Stellungnahmen und Behandlung der Stellungnahmen zu den Bebauungsplänen und Örtlichen Bauvorschriften

Gemeinde Kusterdingen, Landkreis Tübingen

„Kusterdingen-Süd, Teilbereich 2, 2. Änderung“

Stellungnahmen zur öffentlichen Auslegung	Behandlung der Stellungnahmen
I.	Behörden und sonstige Träger öffentlicher Belange	Frist vom 06.04.2021 – 06.05.2021

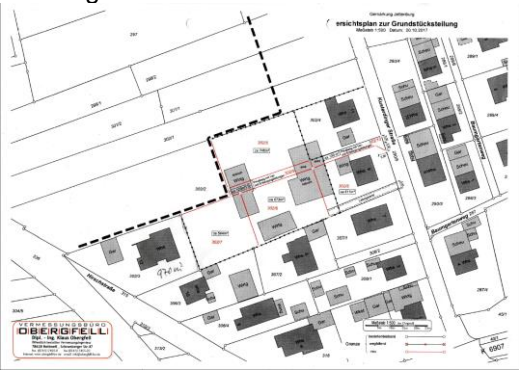
2.1.4.4	IV. Rechtswidrigkeit sonstiger zu pauschaler Festsetzungen Gleiches gilt für die pauschalen sonstigen Festsetzungen, insbesondere - zu einer Längenbeschränkung für ausschließlich landwirtschaftlich und ausschließlich gewerblich genutzte Gebäude im Rahmen der Bauweise im Bebauungsplan; - zur Begrenzung der Anzahl der „ im rückwärtigen Bereich dieser Grundstücke (hinter der straßenabgewandten Fassade des Hauptgebäudes) “ auf „ max. 4 Stellplätze “; diese Vorschrift ist zudem unbestimmt, weil bei Eckgrundstücken unklar bleibt, welches denn die "straßenabgewandte Fassade des Hauptgebäudes" sein soll. - aber auch für eine einheitliche Regulierung von Dachaufbauten (Gauben) auf den Satteldächern	Ganz generell gelten die Ausführungen zur vorstehenden Ziffer entsprechend. Bauweise: Längenbeschränkung Es ist jetzt insgesamt keine gewerbliche oder landwirtschaftliche Bebauung mit einer Baulänge von mehr als 26 m gewollt, weil Baukörper mit solchen Nutzungen in dieser Größe in Innerortslagen häufig zu Problemen zu führen geeignet sind. Stellplätze im rückwärtigen Bereich der Grundstücke Der Einwand der fehlenden Klarheit der Regelung trifft nicht zu – auf einem Eckgrundstück gibt es zwei straßenabgewandte Fassaden, für die die Begrenzung der Stellplatzanzahl gilt. Dachaufbauten

Stellungnahmen zur öffentlichen Auslegung	Behandlung der Stellungnahmen
	<ul style="list-style-type: none"> - oder für die Herstellung von Stellplätzen und Garagen in dem Entwurf der örtlichen Bauvorschriften. - Eine willkürliche und nicht für nahezu das gesamte Gemeindegebiet einheitlich mögliche Begrenzung ist auch die örtliche Bauvorschrift, wonach ab 11 erforderlichen Stellplätzen Tiefgaragen zu erstellen sind. Stattdessen müsste auch dies in Abhängigkeit von den konkreten topografischen Verhältnissen und der Baugrundstücksgröße, der Dichte des ruhenden Verkehrs und der von ihm ausgehenden Belastungen abgewogen werden. <p>Rechtswidrig ist schließlich auch die örtliche Bauvorschrift, wonach nicht überbaute Flächen „als Zier- und Nutzgärten ... zu unterhalten“ seien. Denn zum Erlass von örtlichen Bauvorschriften über die Unterhaltung von Gärten ermächtigt die angegebene Norm des § 74 Abs. 1 Nr. 3 LBO gerade nicht.</p>	<p>Die Festlegung zu Dachaufbauten wird in der aktuellen Änderung nur redaktionell zur Klarstellung angepasst. Die allgemein gehaltenen Vorgaben können in allen Dorfbereichsplänen zur Anwendung kommen und dienen der Erhaltung des dörflichen Charakters.</p> <p>Stellplätze und Tiefgaragen</p> <p>Warum es einer Differenzierung z.B. nach der Grundstücksgröße für Neubauten bei der Festlegung über notwendige Tiefgaragen bedürfen soll, ist nicht ersichtlich.</p> <p>Die Festlegung zur Anzahl der Stellplätze pro Wohneinheit wird nicht geändert. Ab einer Anzahl von mehr als zehn erforderlichen Stellplätzen pro Wohngebäude ist eine Tiefgarage zu erstellen. Ab einer gewissen Größe der Tiefgarage darf die Anzahl der Wohnungen erhöht werden. So soll erreicht werden, dass möglichst viele Autos unterirdisch abgestellt werden, damit um die Gebäude herum mehr Platz zum Spielen von Kindern, für Begegnungen und zum Aufenthalt etc. verbleibt.</p> <p>Bei typischen Mehrfamilienhäusern mit maximal fünf bis sechs Wohnungen werden in der Regel maximal zehn Stellplätze notwendig. Diese Anzahl von Stellplätzen darf oberirdisch erstellt werden. Für größere Mehrfamilienhäuser, bei denen mehr als zehn Stellplätze notwendig sind, ist die oberirdische Unterbringung dieser Stellplätze im Ortsbereich städtebaulich nicht mehr vertretbar. Darum sind ab elf erforderlichen Stellplätzen Tiefgaragen zu erstellen. Diese Vorgaben sind bei allen Dorfbereichsplänen anwendbar und unabhängig von der Lage bei einer Nachverdichtung mit größeren Mehrfamilienhäusern notwendig, um das Ortsbild zu erhalten.</p> <p>Unterhaltung von Gärten <i>Der Begriff der Unterhaltung wird auf den zutreffenden Hinweis gestrichen.</i></p> <p>Die folgende bislang bereits enthaltene Passage in Punkt 8. der Örtlichen Bauvorschriften wird ersatzlos gestrichen: „...Zier- und Nutzgärten anzulegen und zu unterhalten.“</p> <p>BV: wird teilweise berücksichtigt</p>
